Vysvětlení zadávací dokumentace XXVII

Centrum technického a inovativního vzdělávání ve městě Kyjově

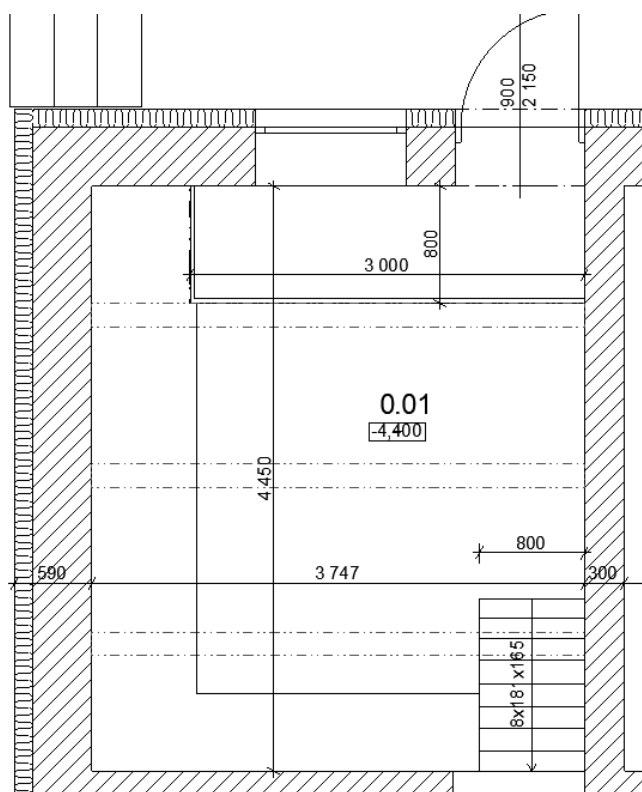
Žádáme o bližší specifikaci k položkám

101	☒ Není	90002	Demontáž plošiny vč.zpětné montáže a nového nátěru	ks	1,00
102	☒ Není	90003	Demontáž kov.schod.ramene vč.zpětné montáže a nového nátěru	soub	1,00

Obě položky se v projektové dokumentaci nachází ve výkresech CTIV_DPS_D.102.01_02_ASŘ_PŮDORYS 1.PP BP, CTIV_DPS_D.102.01_05_ASŘ_PŮDORYS 1.PP NS a prvky jsou také ve výpisu CTIV_DPS_D.102.01_52_ASŘ_Výpis zámečnických výrobků_00

V objektu D.102 v místnosti 0.01 je stávající plošina přístupná dveřmi z nádvoří, tato plošina, včetně sloupků a zábradlí, bude demontováno před začátkem provádění prací a uschováno pro zpětnou montáž. Před zpětnou montáží se všechny díly repasují a opatří nátěrem šedé barvy. Plošina je z ocelového riflovaného plechu o rozměrech 800x3000 mm, která je uložena na rámu z U profilů na 6 sloupcích také z U profilu. Zábradlí plošiny je trubkové ø 43/3 mm výška 900 mm.

Ve stejné místnosti se dále ve stávajícím stavu nachází také kovové schodiště 8x181x165 mm šířky 800 mm, ukotvené do ocelových bočnic z U profilu, stupně z ocelového riflovaného plechu a ocelové zábradlí výšky 900 mm z hranolu 40x40x2 mm. Schodiště bude opět demontováno před zahájením prací a uschováno ke zpětné montáži. Po dokončení prací se schodiště repasuje, natře a připojí k nové konstrukci dle projektové dokumentace.

Přikládáme foto schodiště ve stávajícím stavu a výřez výkresů.
